# ILAND12 仕様変更のお知らせ

ILAND  
Natural Collection  
12

株式会社 アイシン

## アジアンブラウン仕様変更のお知らせ

### ●P.73 アジアンブラウン乱形

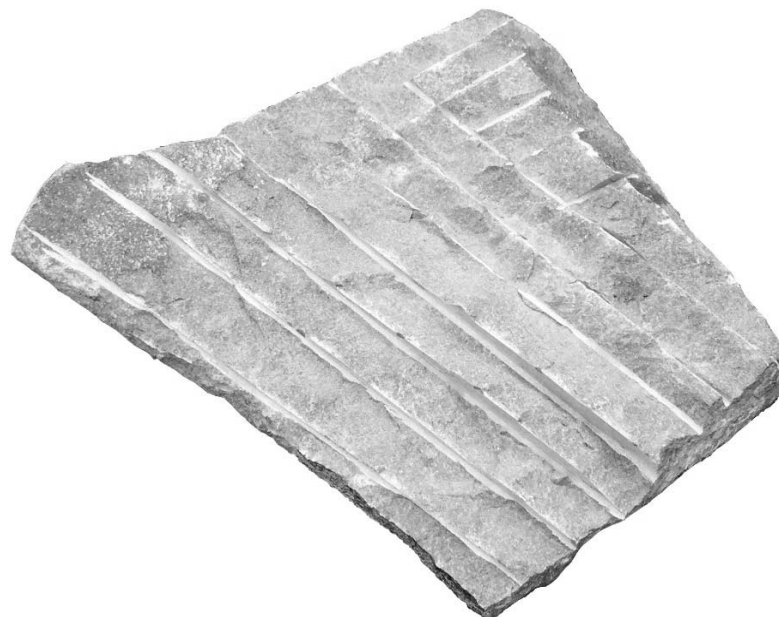
変更内容 : 一部の商品について裏面の厚みが大きい部分について、削り取っています。

メリット : 分厚い部分を削り取るので凹凸が少なくなり、以前と比べて厚みがそろっています。

デメリット : 以前の商品では裏表面どちらでも使用することができましたが、仕様変更後は表面しか使用できません。
